CONSTRUCTION D'UN ÉTABLISSEMENT PÉNITENTIAIRE

**Maison d'arrêt de Marseille
Site des Baumettes**

**RÉPONSES DU MAÎTRE D'OUVRAGE À
L'AVIS DE L'AUTORITÉ ENVIRONNEMENTALE DU
17 DECEMBRE 2021**

FIGURE 11 : EXTRAIT DU PLAN DES ITINERAIRES CYCLABLES DU PDU 2020-2030.

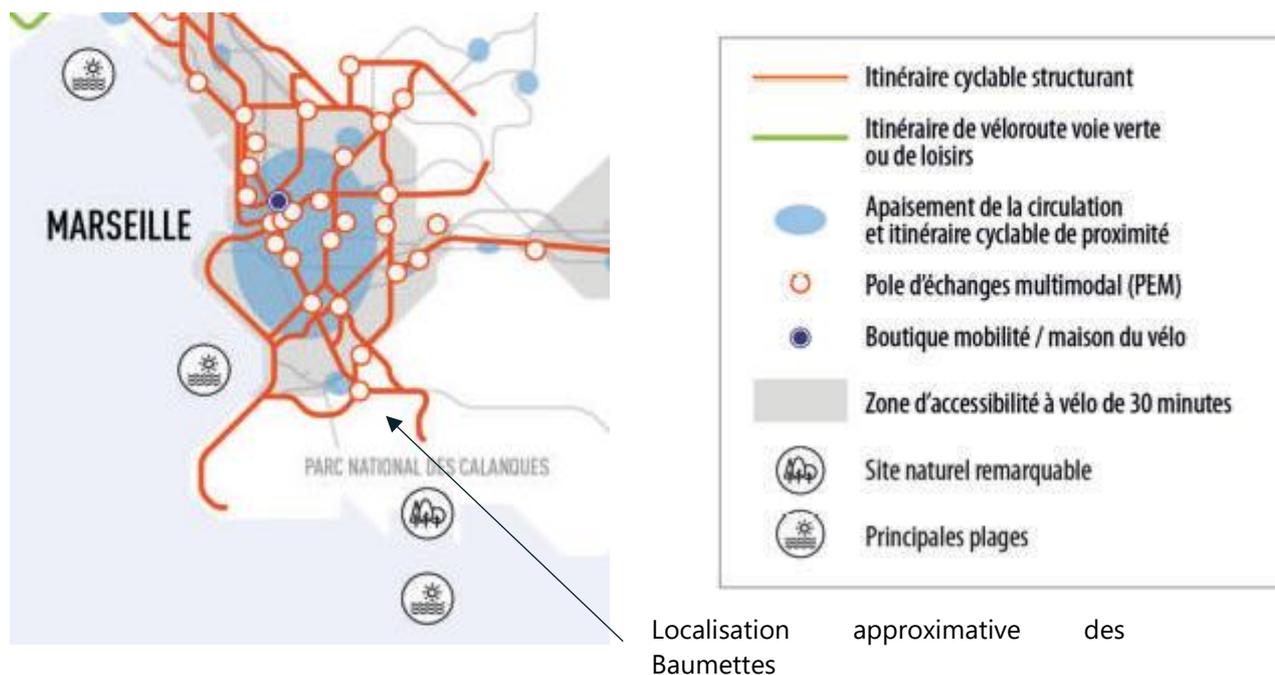
« L'autorité environnementale recommande de préciser quelles mesures du plan de déplacements urbains (PDU) s'appliquent au secteur des Baumettes ainsi que les connexions des pistes cyclables devant le centre pénitentiaire avec le réseau cyclable existant. »

Aucun itinéraire cyclable structurant ne se situe au droit du site des Baumettes. Néanmoins, le PDU prévoit également un renfort du réseau cyclable secondaire et de proximité. Ce réseau de 500km d'axes secondaires viendra compléter les axes vélos structurants. Le mode d'aménagement des axes secondaires et de proximité seront adaptés à la configuration de l'espace public et du trafic automobile, dans une logique de modération des vitesses et de partage. Il pourra comprendre des pistes, bandes ou doubles-sens cyclables, des voies de bus ouvertes au vélo, mais également des zones de rencontre et zone 30. Il comprendra aussi les axes cyclables réalisés sur les boulevards urbains multimodaux, lors d'une requalification de voirie ou la création d'un THNS. La déclinaison du Plan de Mobilité dans les Plans locaux de mobilité sera l'occasion de localiser ce réseau en concertation avec les acteurs locaux.

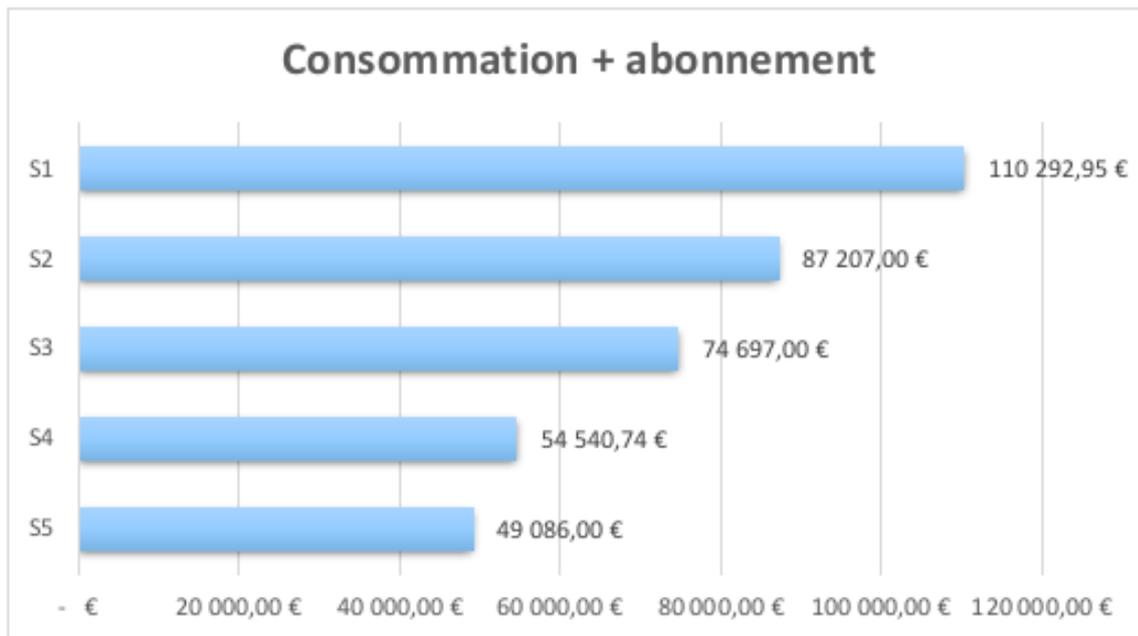
- d'essayer de quantifier les réductions d'émissions de GES pour permettre d'apprécier les efforts du pétitionnaire ;
- de justifier les choix réalisés concernant l'approvisionnement énergétique ;
- d'étudier les incidences du projet aux phénomènes extrêmes liés aux changements climatiques vis-à-vis des conditions de détention des détenus, notamment en cas d'épisodes répétés de fortes chaleurs, et des réponses adaptées sur le plan sanitaire et de proposer, le cas échéant, des mesures d'évitement ou de réduction. »

Au regard des besoins énergétiques de Baumettes 3 et des sources d'énergie possibles, les systèmes et solutions suivants ont été comparés :

Remarque : la solution S6 - (50% cogénération gaz + 50% chaudière gaz), qui nécessite des études plus approfondies pour pouvoir effectuer un comparatif n'a pas été intégrée dans la suite de l'analyse.
